# Landkreis Kronach, Rad-Orte-Katalog

Rad-Ort Nummer 18-027

**Ort** Kronach-Mitte, Übergang Garküche auf Strauer Torweg, bei Nummer 8

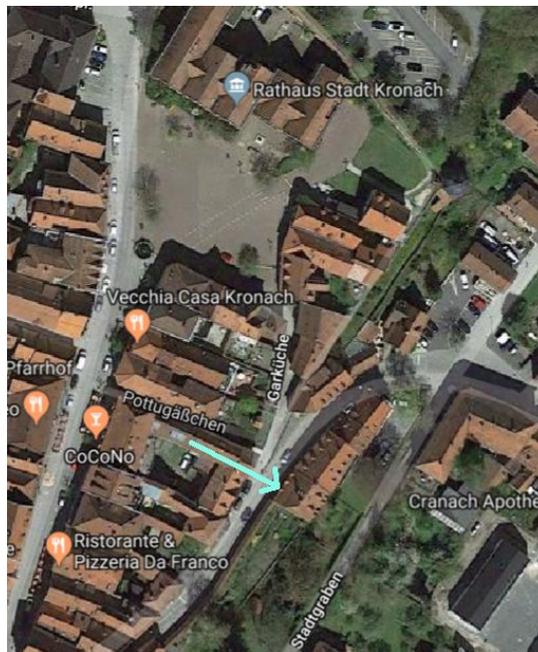
Der Strauer Torweg ist Einbahnstrasse aufwärts. Auf dem Strauer Torweg herrscht mittelstarker Kfz-Verkehr. Radfahrer aus Richtung Rathaus, Festung Richtung Oststadt nehmen abwärts die Garküche.

- über Bamberger Tor (dann über Bienenstrasse und Bahnhof) ist ein unzumutbar weiter Umweg.
- am Stauer Torweg auf den abwärts führenden Gehsteig zu kommen, wird durch hohe Bordsteine behindert. Dies widerspricht dem Ziel einer barrierefreien Stadt.

Die Bordsteine bei Nummer 8 absenken.  
Einen Fahrradstreifen ab hier auf dem Strauer Torweg abwärts einrichten.
